Modifications de PASH

Projet de modifications n°2022/02
& Evaluation des incidences

*Approuvé par le Gouvernement wallon
en date du 25 avril 2024*

Projet de modifications de PASH n°2022/02

Modification n° 04.28: Commune de BERNISSART – Chemin à Haies à Blaton

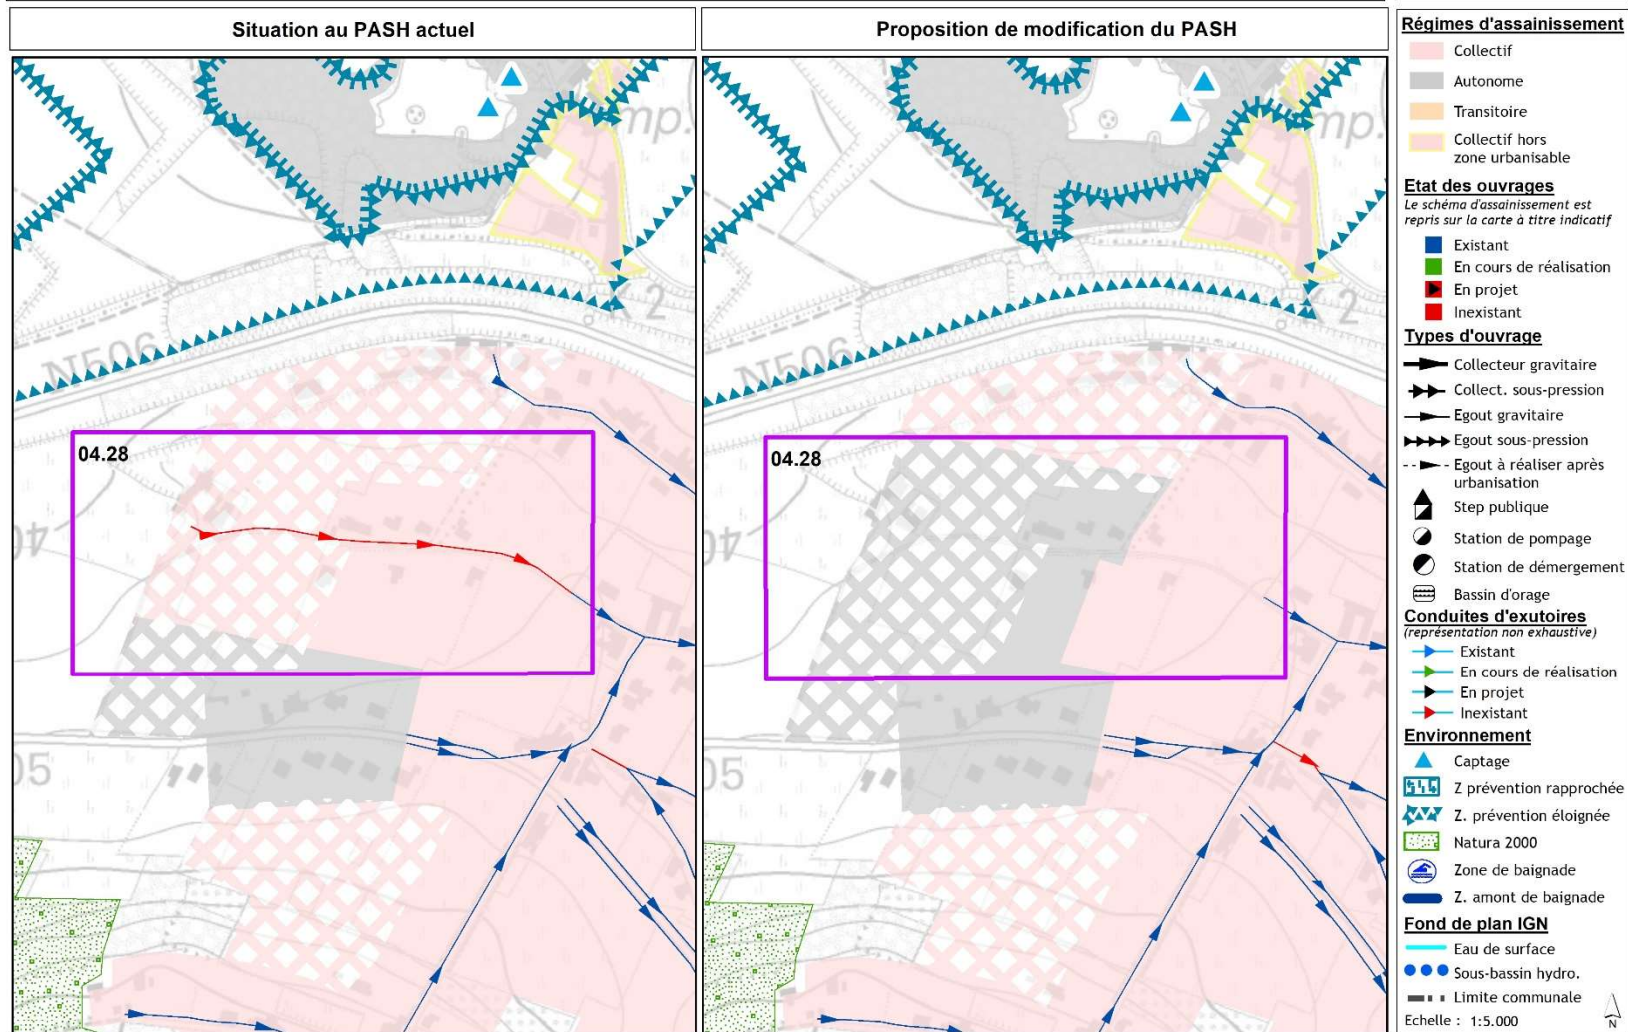
Explications	La demande de modification porte sur une partie de la rue Chemin à Haies à Blaton sur le territoire communal de Bernissart et actuellement reprise en régime d'assainissement collectif. Il est proposé le passage en régime d'assainissement autonome étant donné la pente naturelle du terrain en sens opposé au PASH qui nécessiterait la pose d'un refoulement ainsi que l'existence de systèmes d'épuration individuelle et de puits perdants dans la zone.		
Superficie concernée	3,6 ha		
	Avant	Après	
Assainissement collectif	15 EH	0 EH	
Assainissement autonome	0 EH	15 EH	
Assainissement transitoire	0 EH	0 EH	
	Charge totale à terme		15 EH

Intitulé : Modification n° 06.28 : Commune de PALISEUL - Village d'Opont-Rue de la Scierie

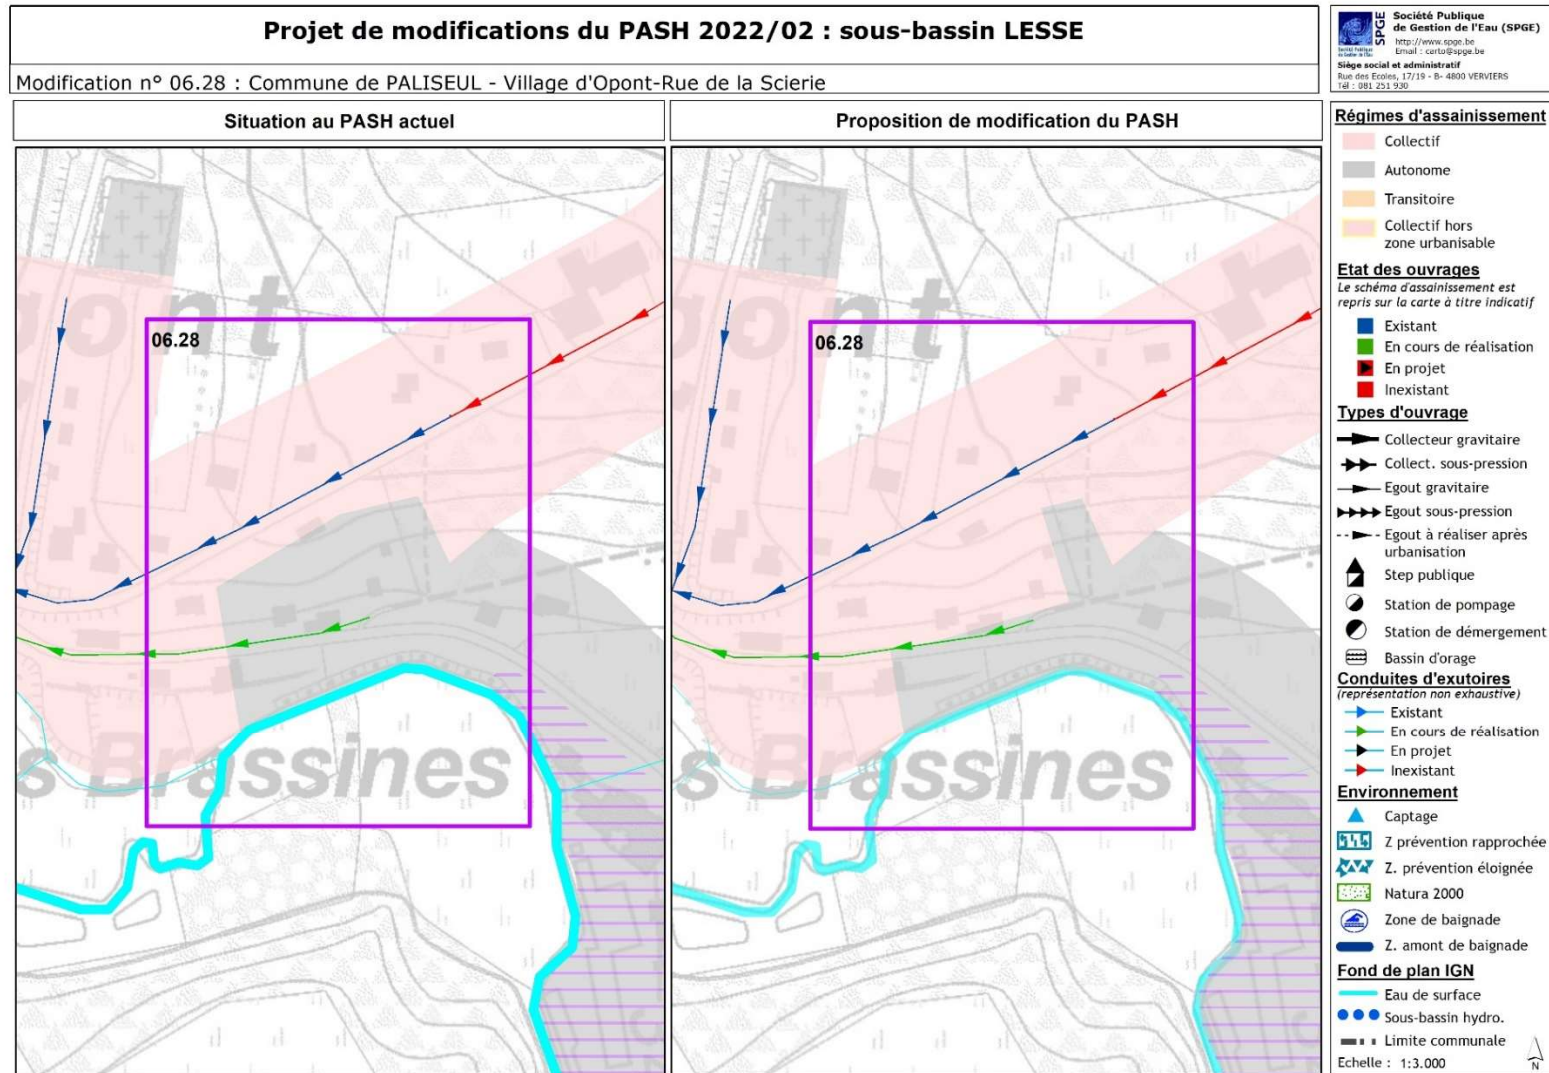
Explications	La demande de modification porte sur une partie de la rue de la Scierie, dans le village d'Opont, sur le territoire communal de Paliseul, actuellement reprise en régime d'assainissement autonome. Il est proposé le passage en régime d'assainissement collectif étant donné l'inexistence de systèmes d'épuration individuelle dans cette partie de la rue et vu la possibilité de raccordement au réseau d'égouttage public présent moyennant la pose de 80 m d'égout gravitaire. Les eaux usées collectées seront traitées à la future station d'épuration d'Opont.		
Superficie concernée	+/- 0,53 ha		
	Avant	Après	
Assainissement collectif	0 EH	7 EH	
Assainissement autonome	7,5 EH	0 EH	
Assainissement transitoire	0 EH	0 EH	
	Charge totale à terme		15 EH

Intitulé : Modification n° 08.76 : Commune de WANZE - Village de Huccorgne

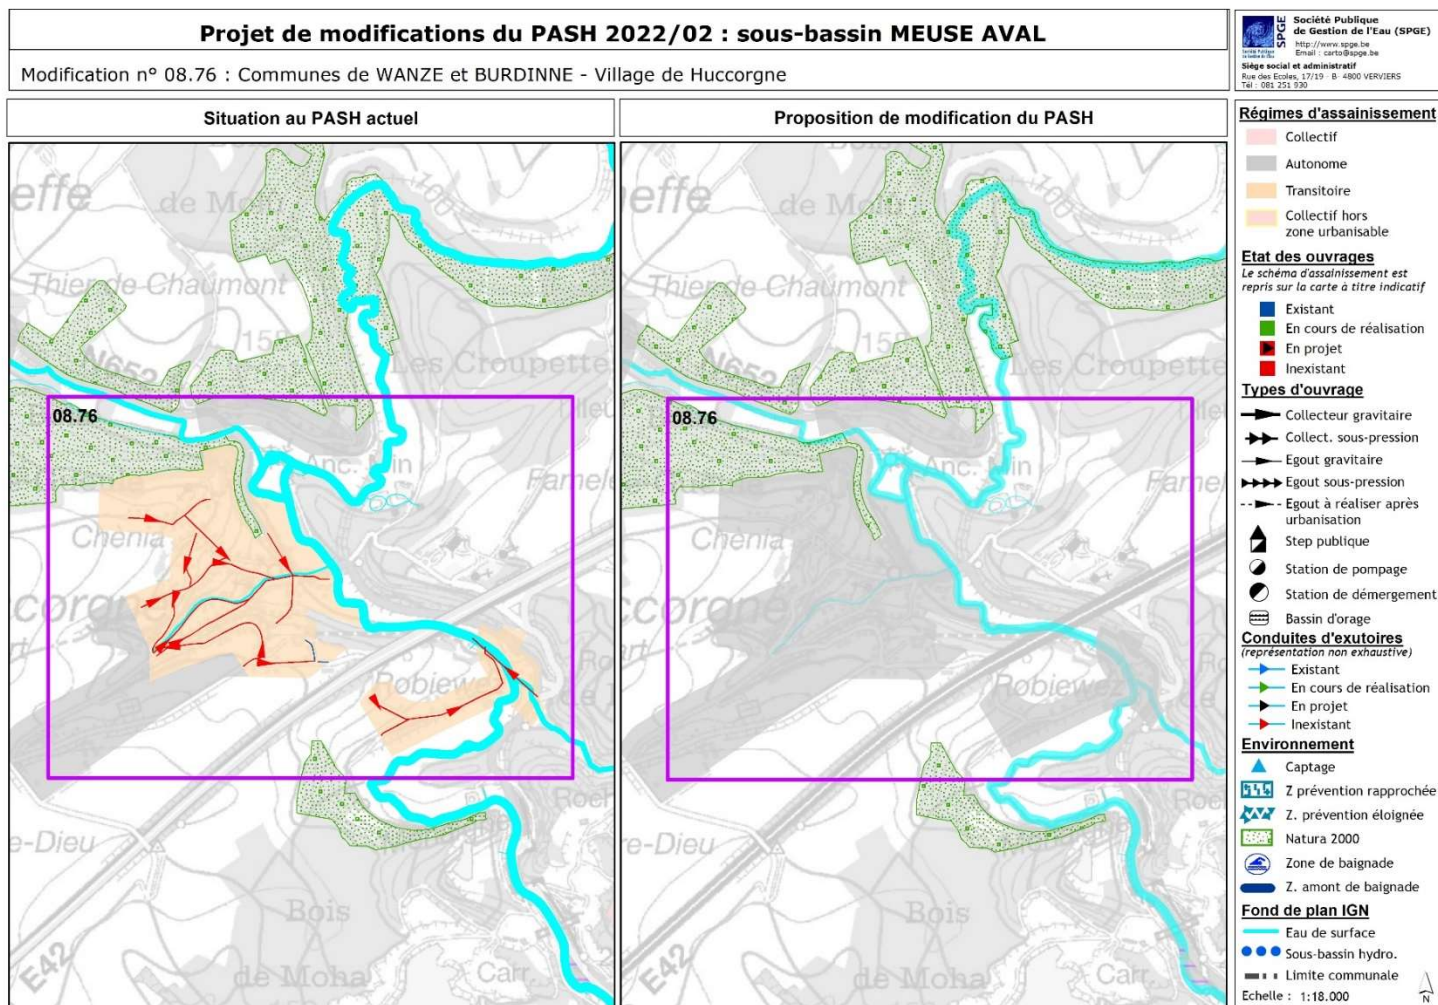
Explications	La demande de modification porte sur la zone d'assainissement transitoire du village de Huccorgne, sur le territoire communal de Wanze. Il est proposé le passage en régime d'assainissement autonome de toute la zone étant donné l'absence d'un réseau d'égouts fonctionnel et la densité d'habitat majoritairement faible permettant l'installation de système d'épuration individuelle.		
Superficie concernée	58,3 ha		
	Avant	Après	
Assainissement collectif	0 EH	0 EH	
Assainissement autonome	0 EH	555 EH	
Assainissement transitoire	555 EH	0 EH	
	Charge totale à terme	555 EH

Intitulé : Modification n° 08.77 : Commune de ANDENNE - Petit Waret

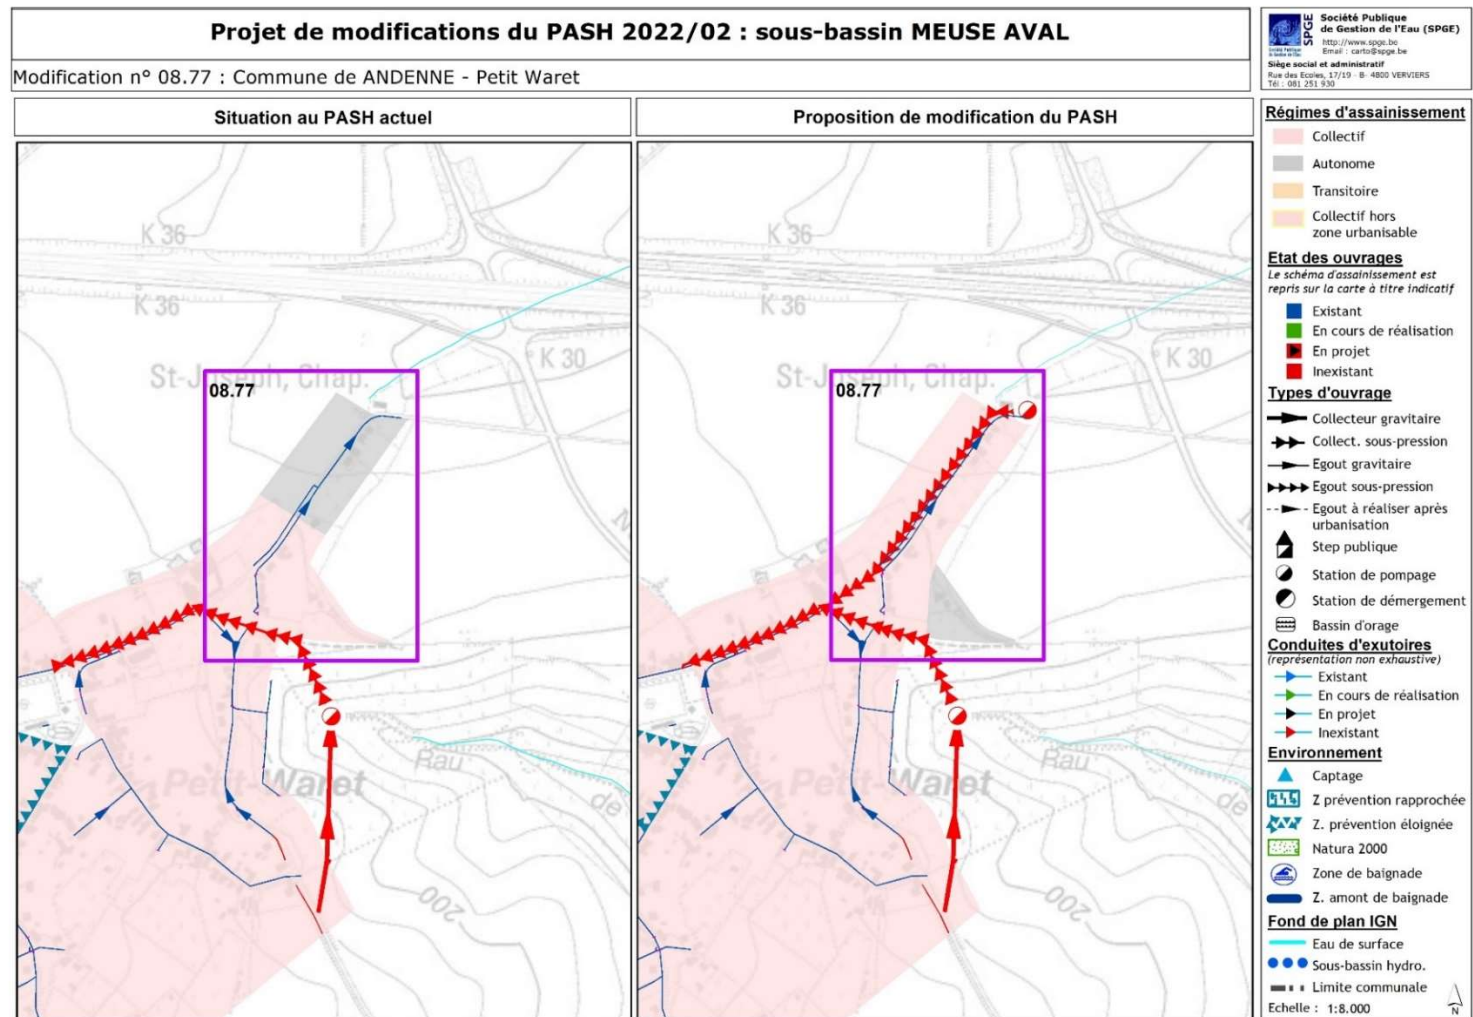
Explications	<p>La demande de modification porte sur la Rue de Petit Waret, sise sur le territoire communal d'Andenne, et actuellement reprise en régime d'assainissement autonome.</p> <p>Il est proposé le passage en régime d'assainissement collectif de ce périmètre étant donné l'existence d'un réseau de canalisations à contre sens, dont la reprise par un réseau sous pression et une station de pompage est en cours d'étude. Ces travaux font partie de l'analyse de l'assainissement du village de Troka-Petit Waret et sont repris en dossier prioritaire au programme d'investissements de la SPGE.</p> <p>Il est proposé aussi la réorientation d'une habitation excentrée au réseau d'égouttage vers le régime d'assainissement autonome.</p> <p>Les eaux usées collectées seront traitées à la future station d'épuration de Troka.</p>		
Superficie concernée	+/- 2,3 ha		
	Avant	Après	
Assainissement collectif	2,5 EH	110 EH

Intitulé : Modification n° 09.31 : Commune de ARLON - Rosenberg

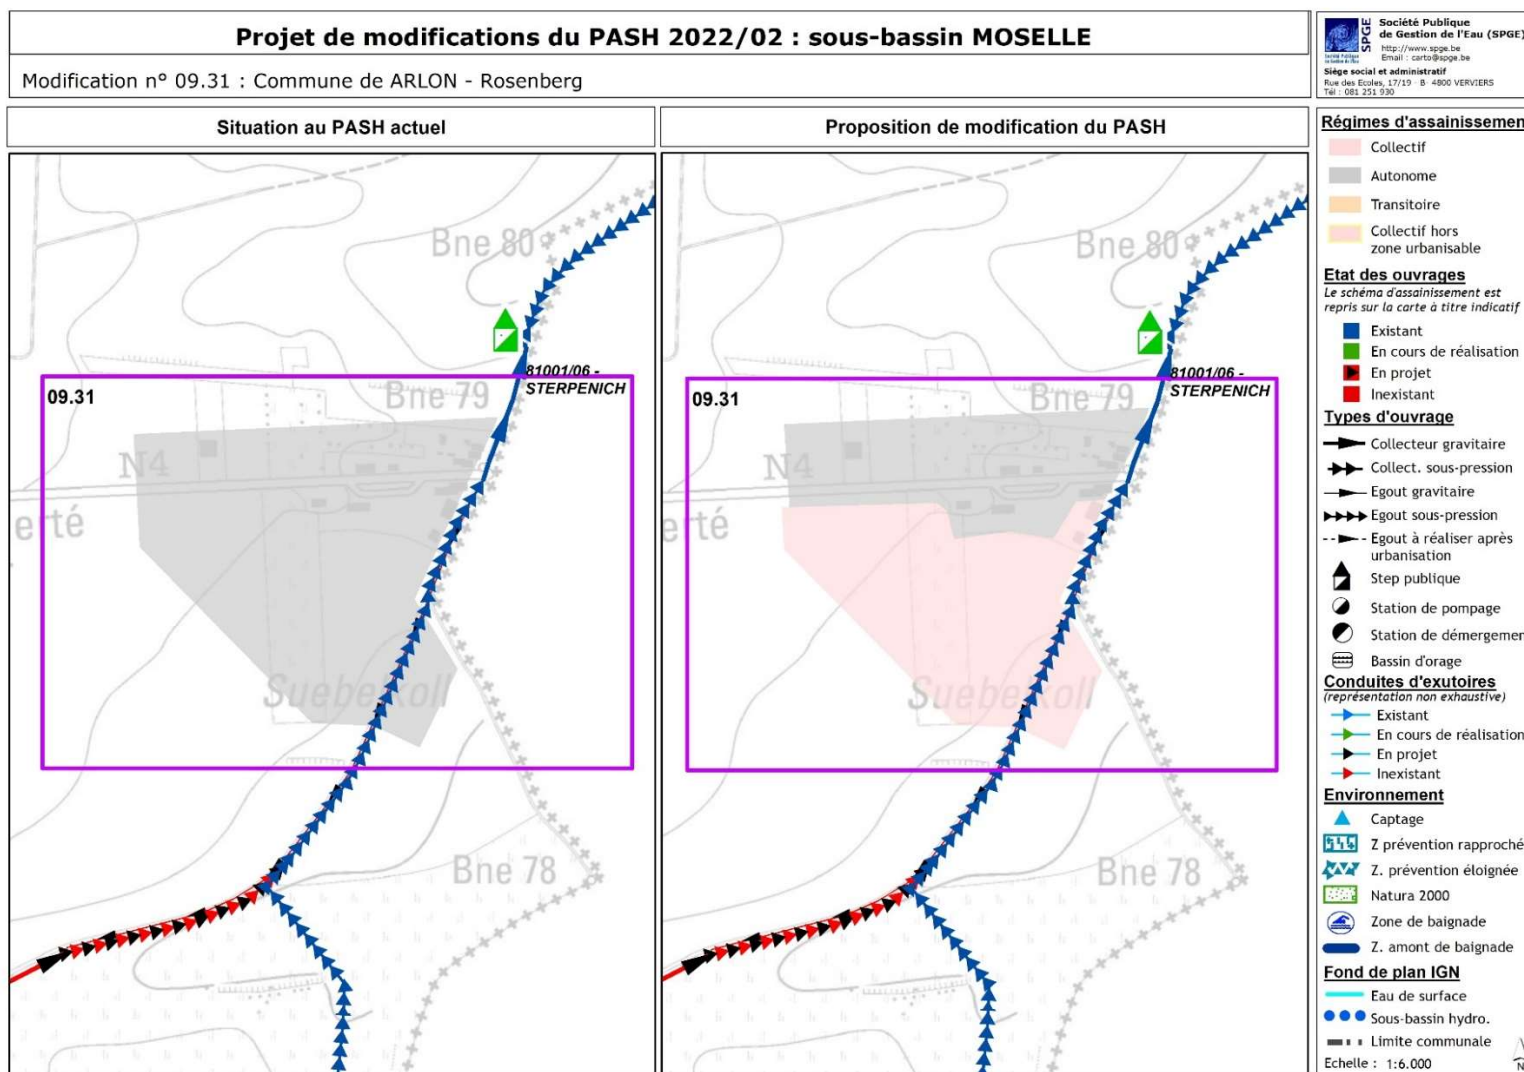
Explications	<p>La demande de modification porte sur le lieu-dit « Rosenberg », sur le territoire communal d'Arlon, actuellement repris en régime d'assainissement autonome.</p> <p>Il est proposé son passage en régime d'assainissement collectif étant donné, notamment :</p> <ul style="list-style-type: none"> - la forte urbanisation à venir de la zone concernée ; - la possibilité de raccorder gravitairement les eaux usées du Rosenberg au refoulement rue de Steinfort prévu dans le dossier du collecteur de Sterpenich, <p>Les eaux usées collectées seront traitées à la station d'épuration existante d'Eisch Amont, capable de reprendre toute cette charge supplémentaire.</p>		
Superficie concernée	5,8 ha		
	Avant	Après	
Assainissement collectif	0 EH	220 EH	
Assainissement autonome	220 EH	0 EH	
Assainissement transitoire	0 EH	0 EH	
	Charge totale à terme		220 EH

Intitulé : Modification n° 09.32 : Commune de MESSANCY - Village de Sélange

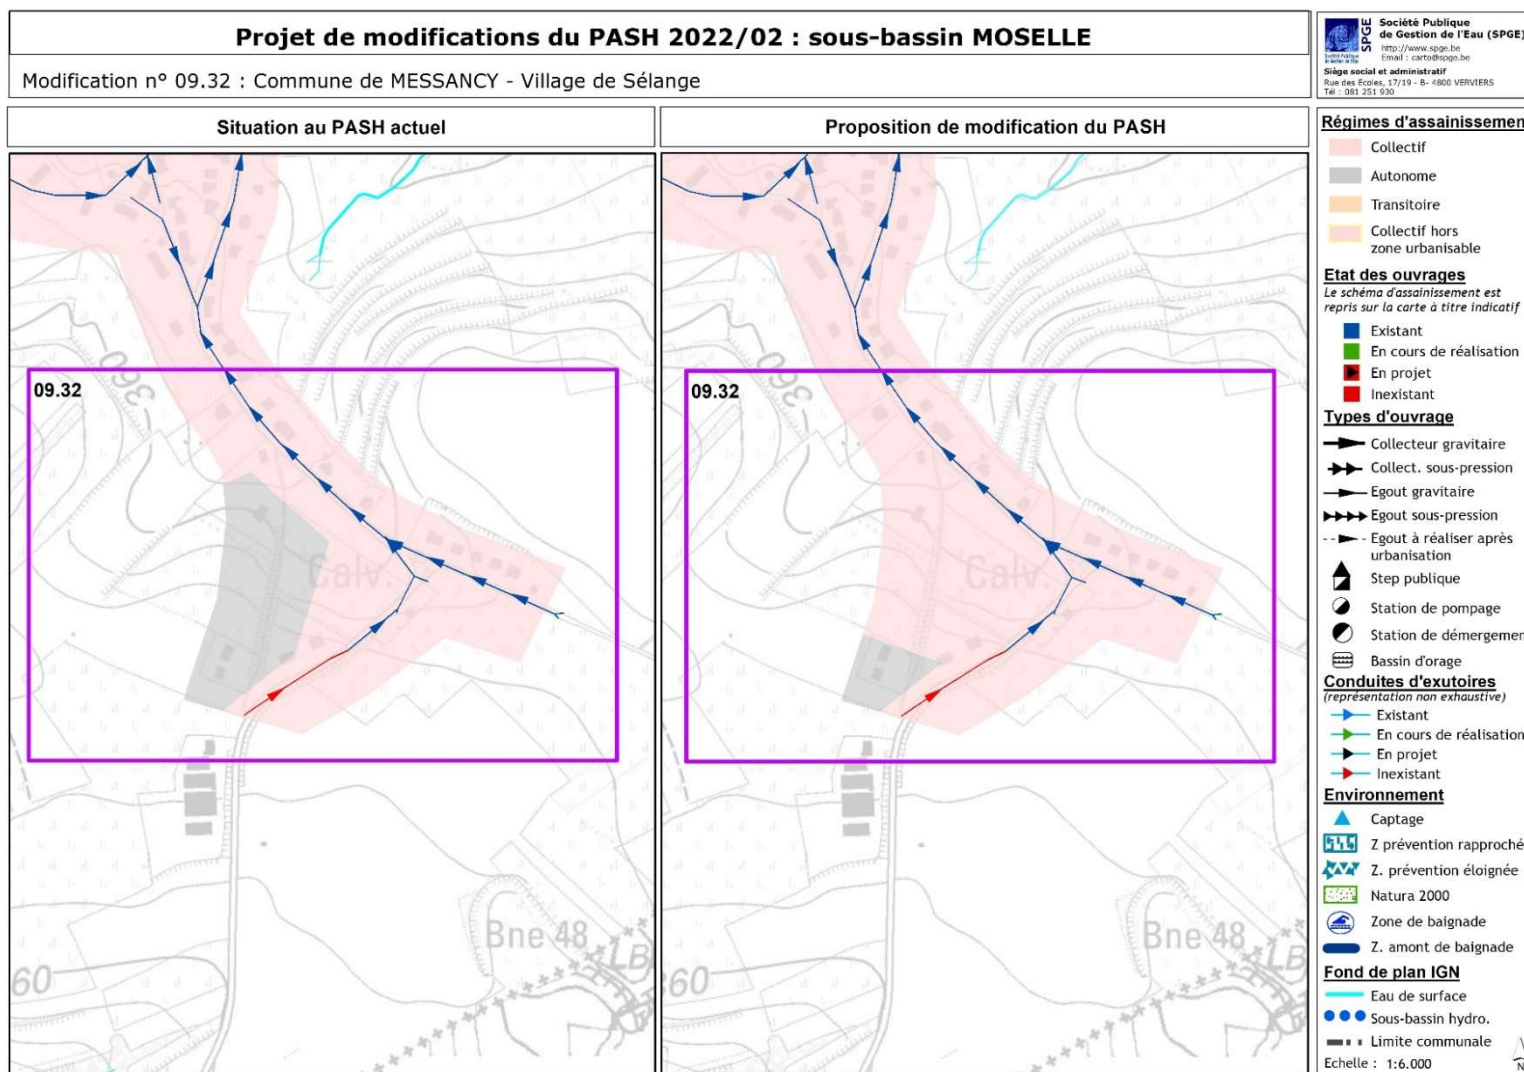
Explications	La demande de modification porte sur la zone dite « Les quatre Vents », située dans le village de Sélange, sur le territoire communale de Messancy, actuellement reprise en régime d'assainissement autonome. Etant donné la possibilité de raccorder les eaux usées des parcelles non-bâties vers l'égout existant de la rue de Clemency, il est proposé de rediriger cette zone vers le régime d'assainissement collectif comme initialement prévu au PCGE. La pose de l'équipement en voirie soit, 100 mètres d'égouttage, sera à charge du lotisseur. Les eaux usées seront traitées à la station d'épuration existante de Sélange.		
Superficie concernée	1,8 ha		
	Avant	Après	
Assainissement collectif	0 EH	n.d. EH	
Assainissement autonome	n.d. EH	0 EH	
Assainissement transitoire	0 EH	0 EH	
	Charge totale à terme	n.d. EH
